増設多核種除去設備 前処理設備改造に伴う 実施計画の変更に関する補足説明資料

2022年3月2日

東京電力ホールディングス株式会社

1. 実施計画変更申請の目的

3. 前処理設備改造の概要（変更前）

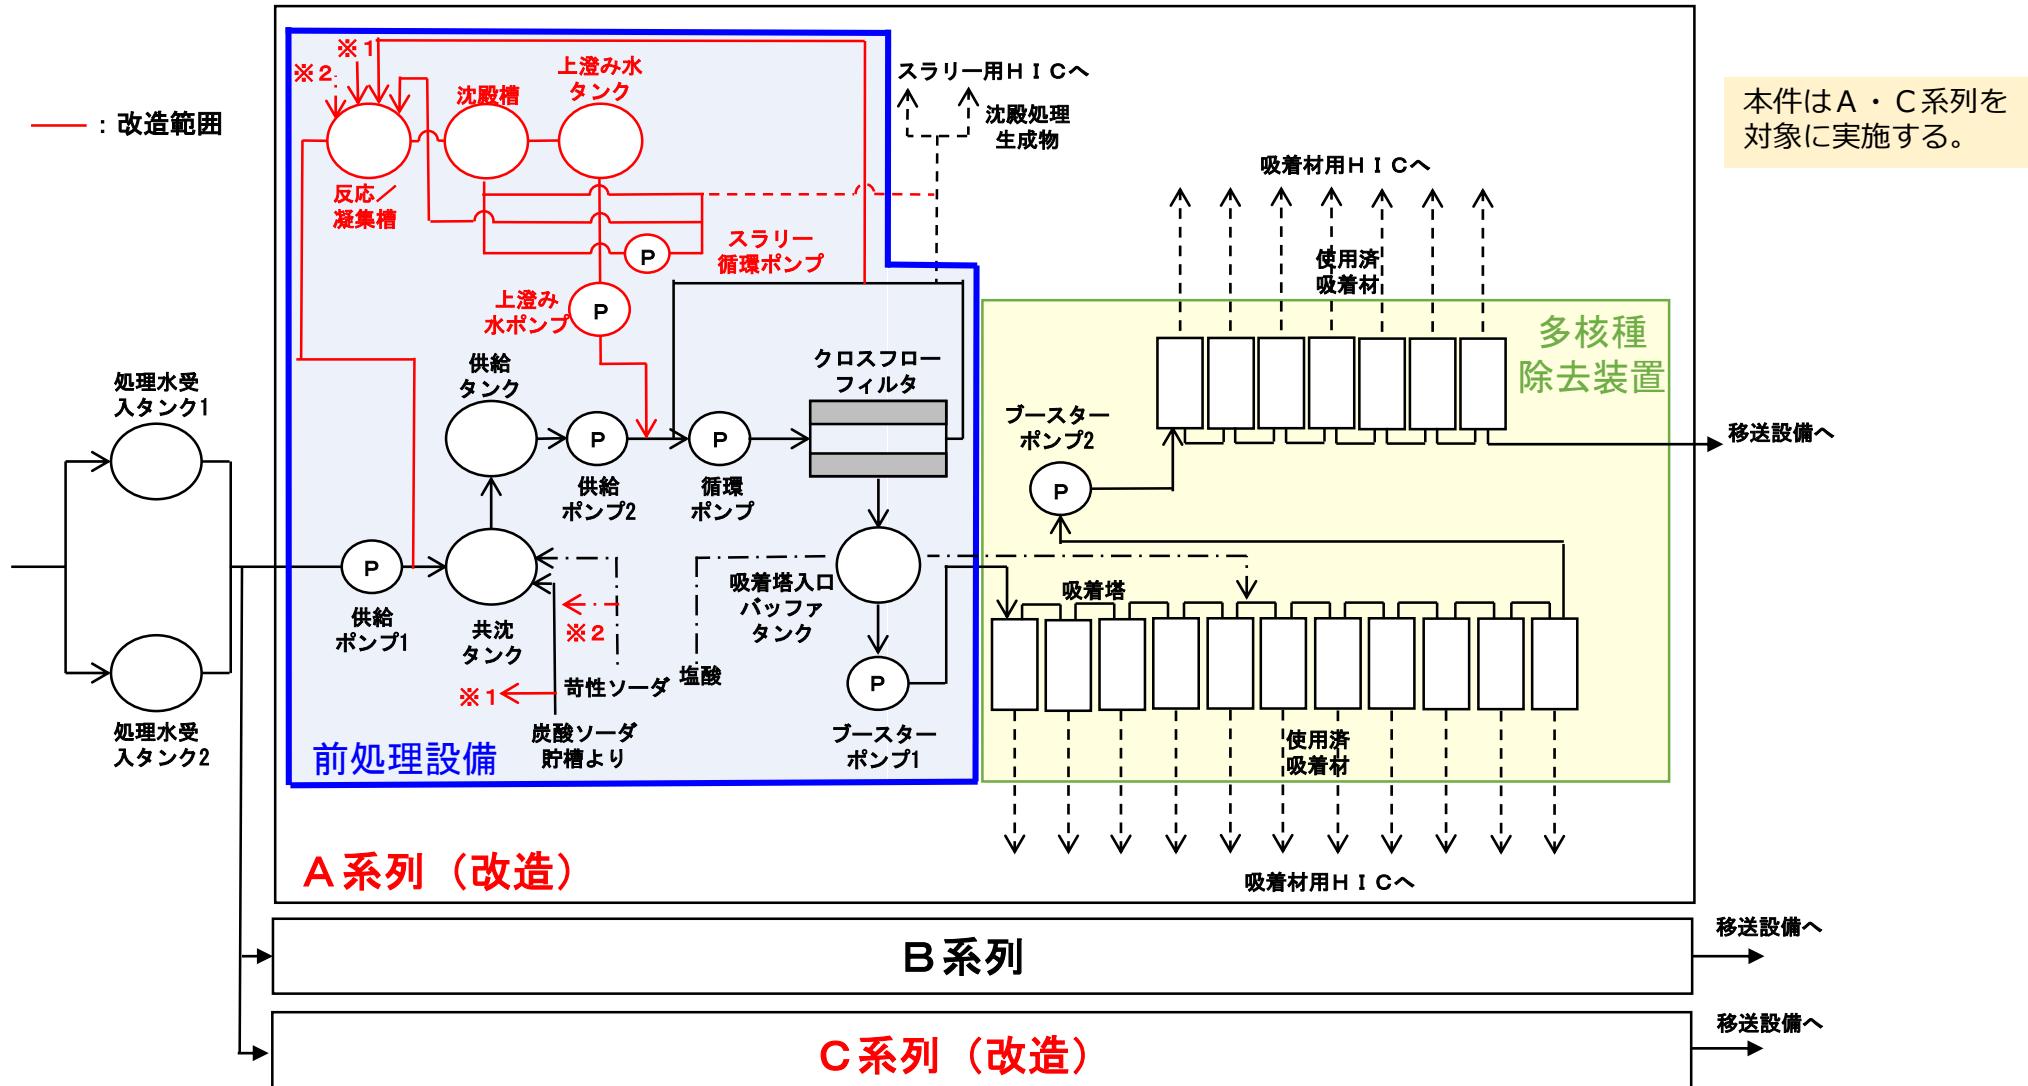
3. 前処理設備改造の概要（変更後）

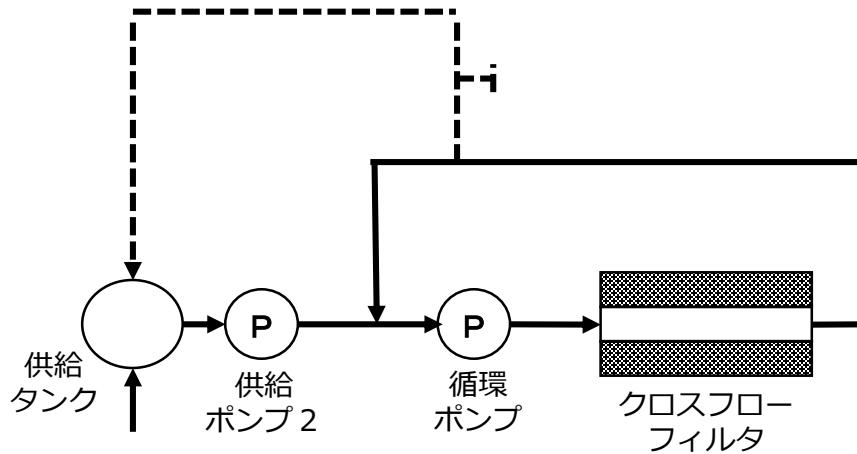
- ・供給ポンプ1下流
- ・炭酸ソーダ供給ライン分岐

フランジ部を切り離し、新設配管（T管）を接続

- ・供給ポンプ2下流
- ・CFFからの戻りライン分岐
- ・スラリーライン合流部
- ・苛性ソーダ供給ライン分岐

閉止板を取り外し、新設配管を接続

- ✓ 配管切り離し前に配管内のフラッシングを行い、被ばく線量低減を図る。
- ✓ 配管切り離し時は配管開放端周囲にシート養生を行い飛散防止を図る。また、配管切り離し前に系統内の水抜きを行い、切り離し箇所に系統内残水を受けるための袋及び受けパンを設置する。本作業は、Yゾーン装備（全面マスク、タイベック、ゴム手等）及び防水スーツを着用し、内部被ばく及び体表面汚染の防止を図る。
- ✓ 本改造工事で発生する廃棄物として、取外した既設配管及び作業で発生する雑材（ウエス、シート、袋等）を見込んでおり、約20m³程度（容器収納、表面線量率1mSv/h以下）を想定している。なお、この廃棄物想定発生量は2022年度に計上予定。

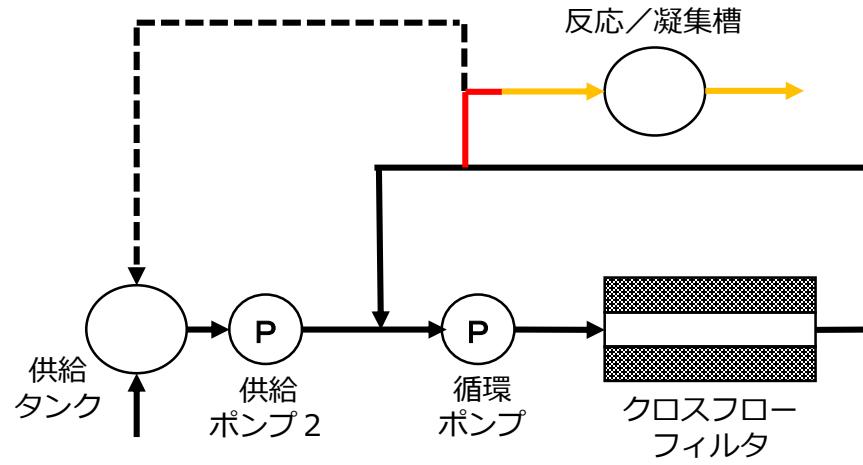
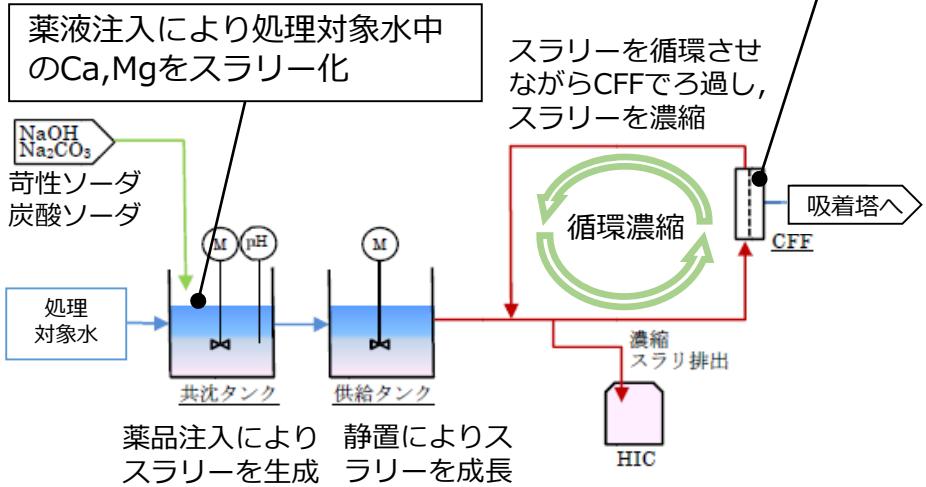
- ・ C F Fからの戻りライン

赤線 : 実施計画対象に変更する既設配管

黄色線 : 新設配管

- ✓ 実施計画対象外としていた C F Fから供給タンクへの戻りライン一部を流用し、C F Fから反応／凝集槽への移送ラインを構築する。当該ラインは、C F F循環ライン及び供給タンクの循環酸洗浄時に洗浄水を供給タンクに戻す目的で設置した。酸洗浄後はフラッシングを実施しており、薬液による配管劣化の影響はない。なお、当該ライン配管材質はS U S 3 1 6 Lである。
- ✓ 流用する箇所は実施計画対象に変更する。当該箇所には鋼管及び耐圧ホースを使用している。耐圧ホースは本申請の使用前検査受検までに交換予定。

3. 前処理設備改造の概要（比較）

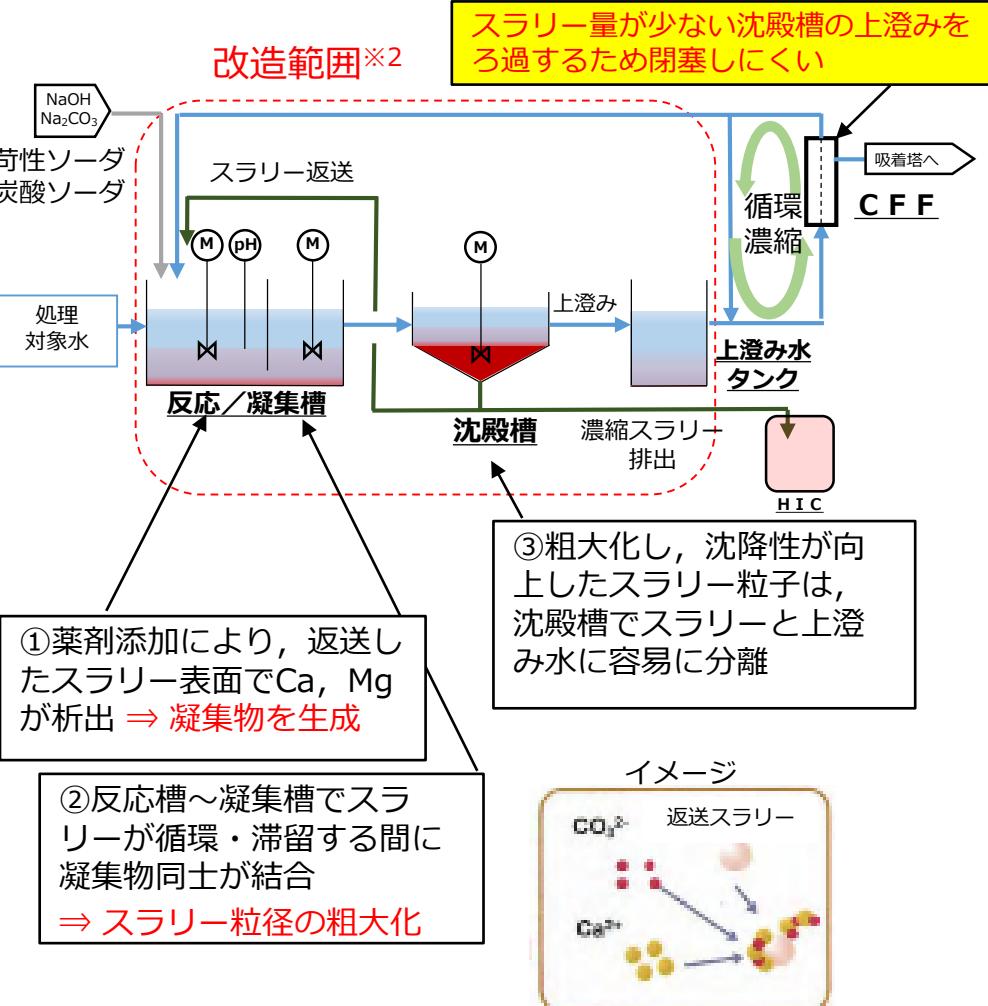
- CFFではスラリーを含む水をろ過し、ろ過された水は後段の吸着塔へ、残ったスラリーは循環濃縮し、高性能容器（HIC）に排出
⇒処理対象水中のCa,Mg濃度低下により微粒子状のスラリーがCFFを詰まらせる要因（閉塞しやすい）※1

※1 : RO濃縮塩水の全量処理が完了した2015年5月以降、処理対象水中のCa/Mg濃度が低下しており、スラリー粒径が運転開始当初より小さいため閉塞しやすい

変更後（スラリー返送式）

※2 : 改造前の共沈タンク、供給タンク及び移送配管は撤去せず、改造前の処理プロセスでも処理可能な構成とする。

3. 連絡管設置の概要

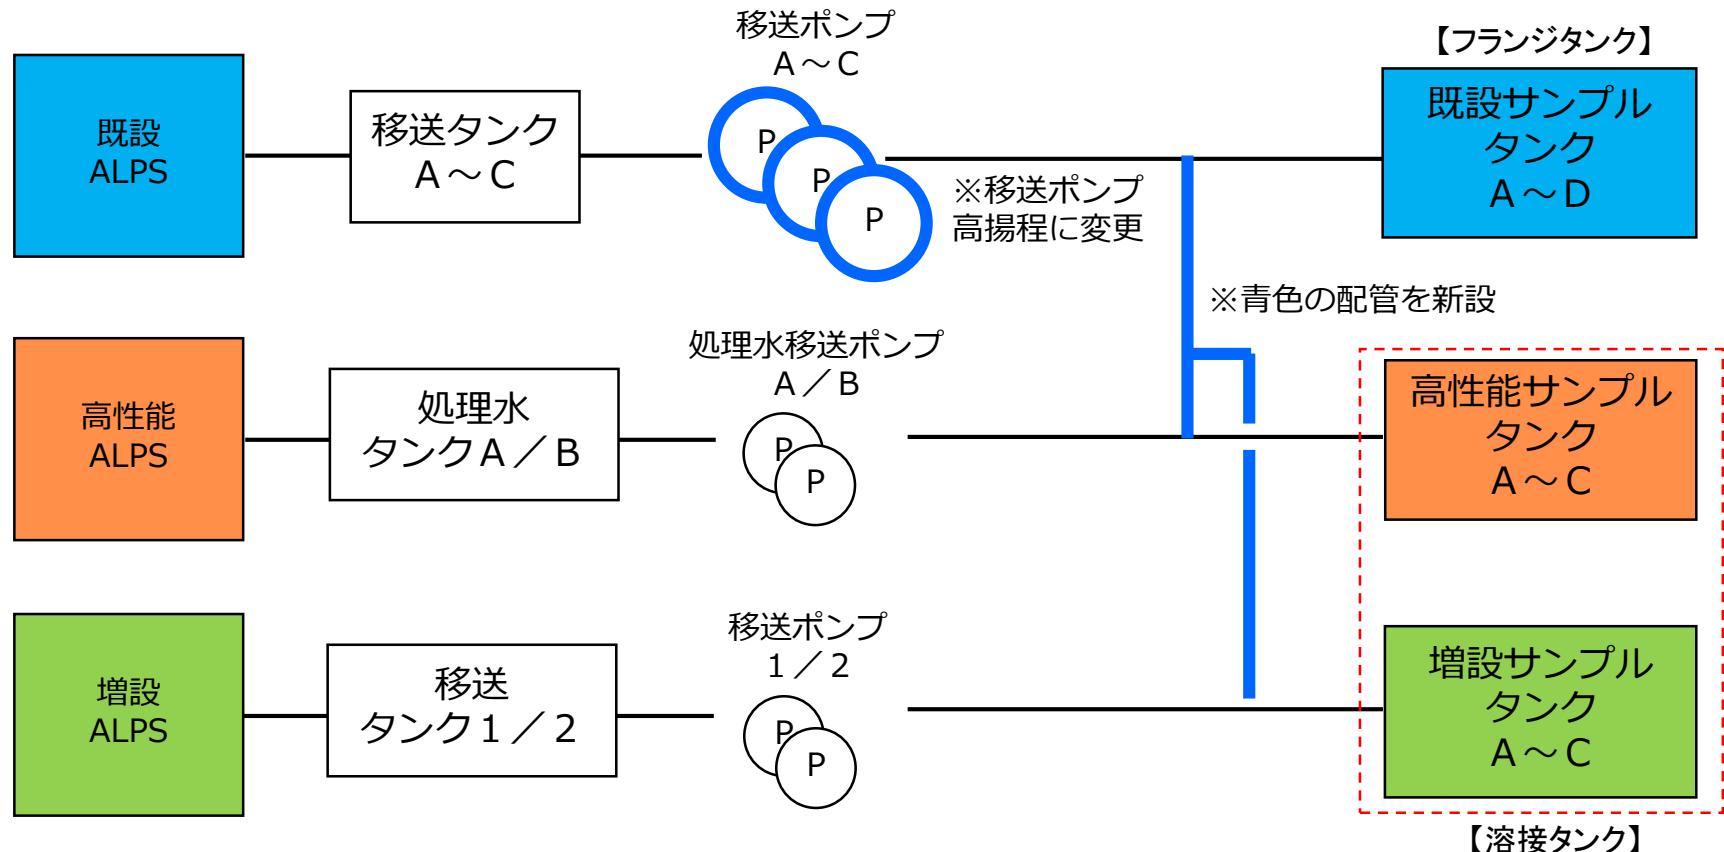
- 現状は、各ALPS設備のサンプルタンクへの移送のみ。
- 既設サンプルタンクがフランジタンクであり漏えい発生リスクがあることから、既設ALPSから高性能及び増設サンプルタンクへそれぞれ移送可能となるラインを新設する。これに伴い、移送先が既存より遠方となるため移送ポンプを高揚程の型式に変更する。

6. 配管概略図

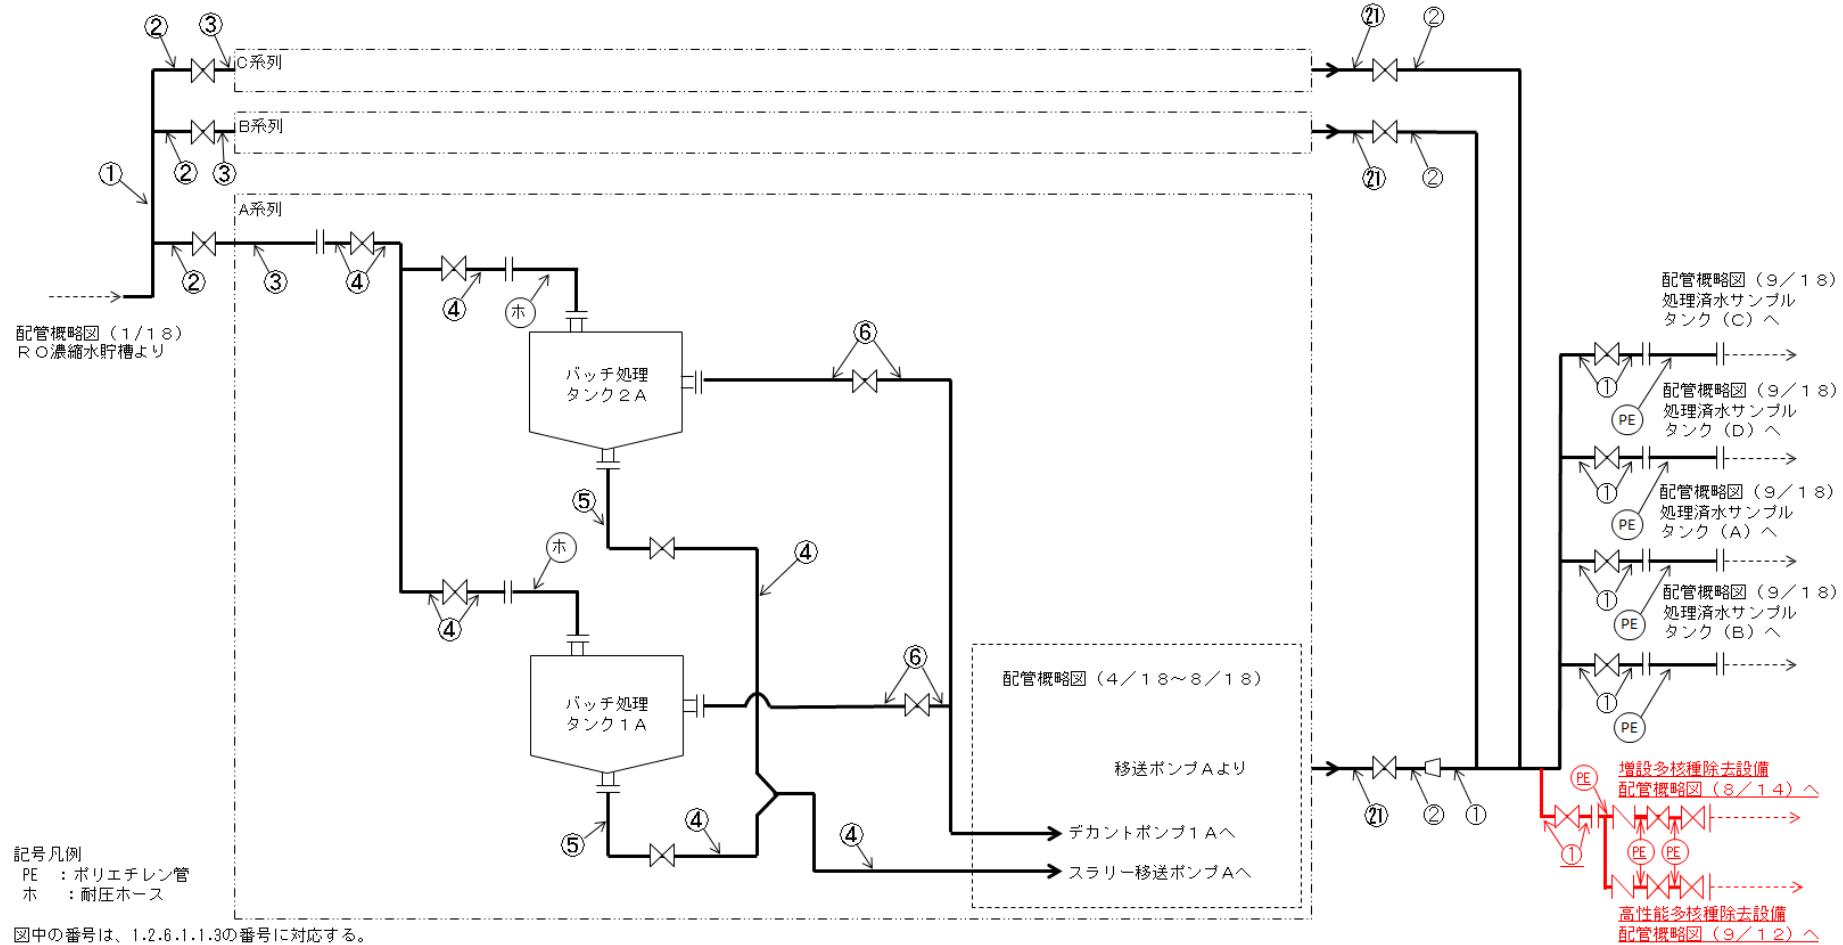
記載箇所	変更内容
本文	<ul style="list-style-type: none"> 多核種除去設備の連絡配管設置に伴う基本設計の記載変更
添付資料－1	<ul style="list-style-type: none"> 系統構成図の変更
添付資料－2	<ul style="list-style-type: none"> 配管概略図の変更 機器の強度評価の記載変更

6. 配管概略図

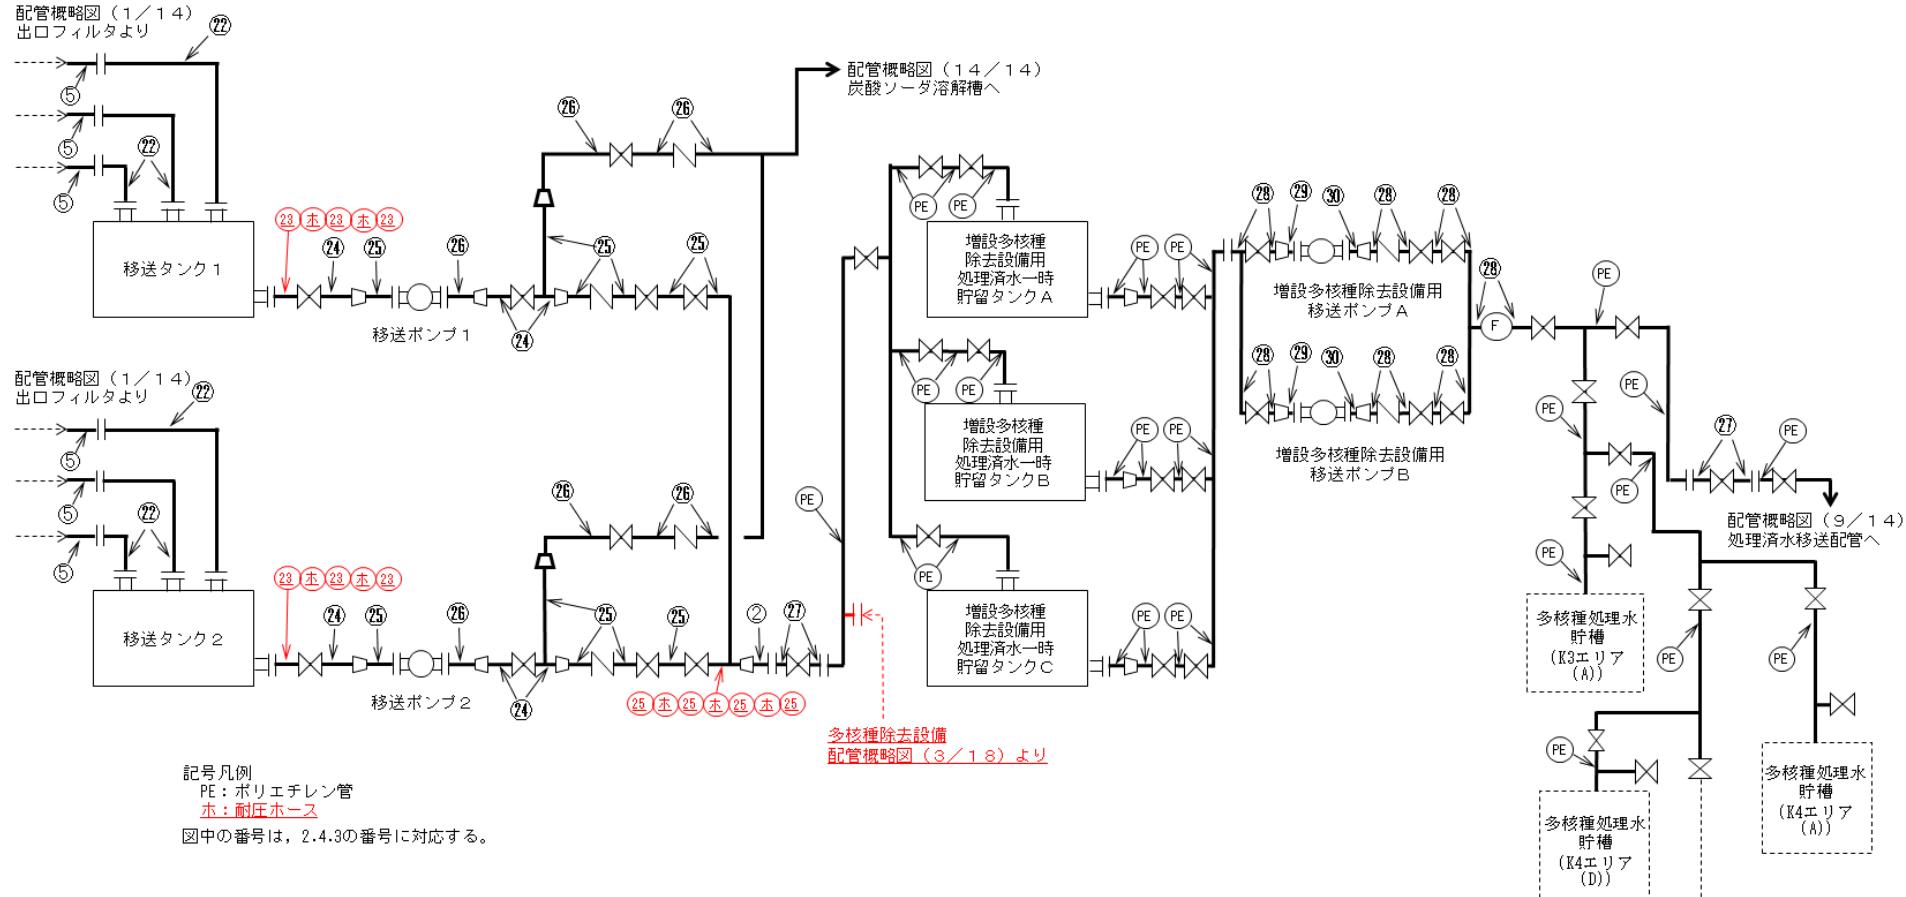
記載箇所	変更内容
本文	<ul style="list-style-type: none"> 多核種除去設備の連絡配管設置に伴う基本設計の記載変更
添付資料－1	<ul style="list-style-type: none"> 系統構成図の変更
添付資料－4	<ul style="list-style-type: none"> 配管概略図の変更

6. 配管概略図

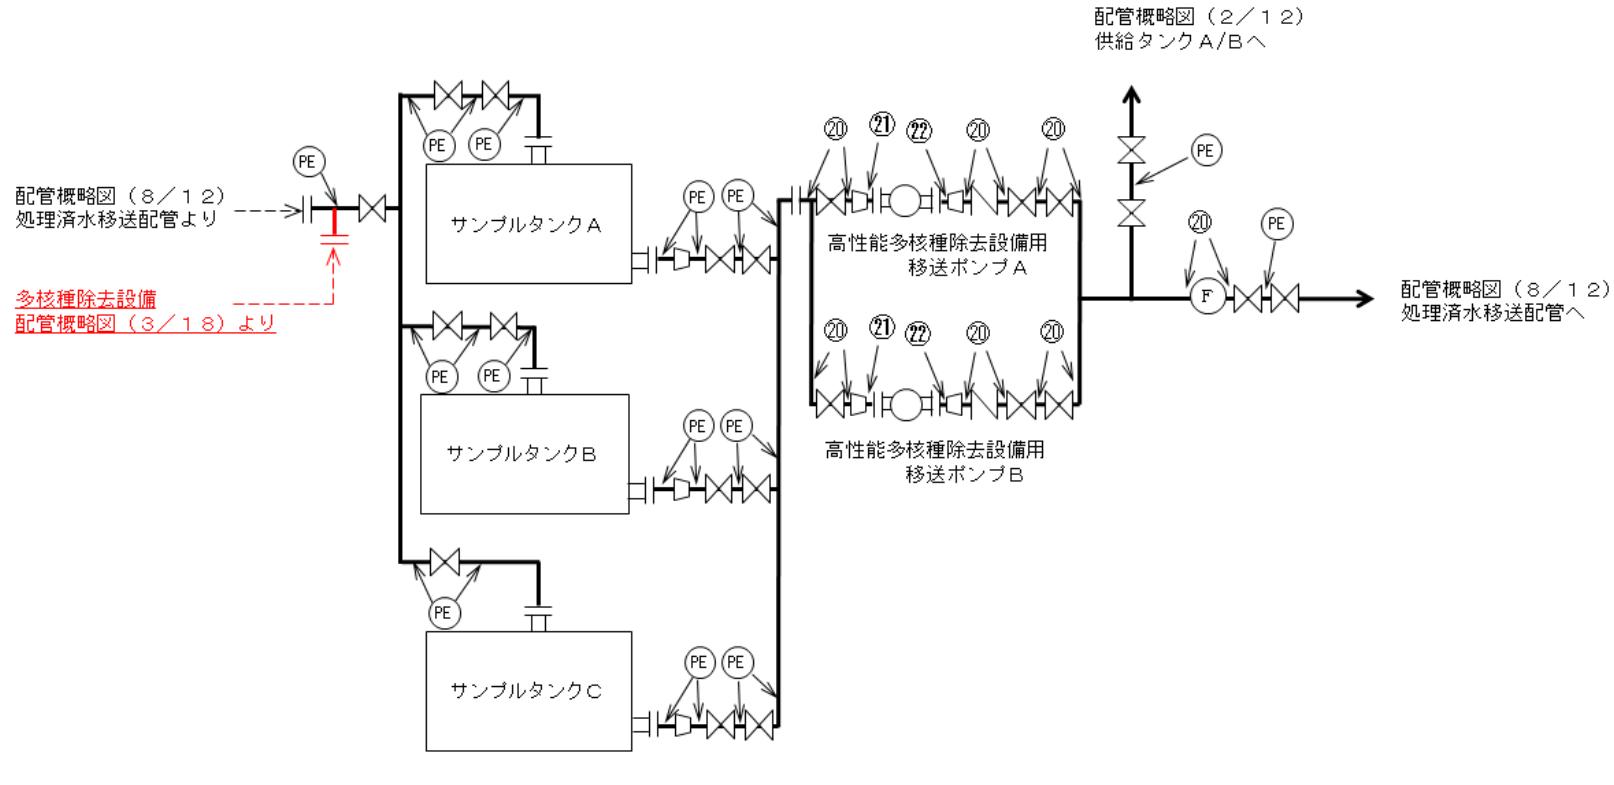
記載箇所	変更内容
本文	<ul style="list-style-type: none"> 多核種除去設備の連絡配管設置に伴う基本設計の記載変更
添付資料－1	<ul style="list-style-type: none"> 系統構成図の変更
添付資料－4	<ul style="list-style-type: none"> 配管概略図の変更
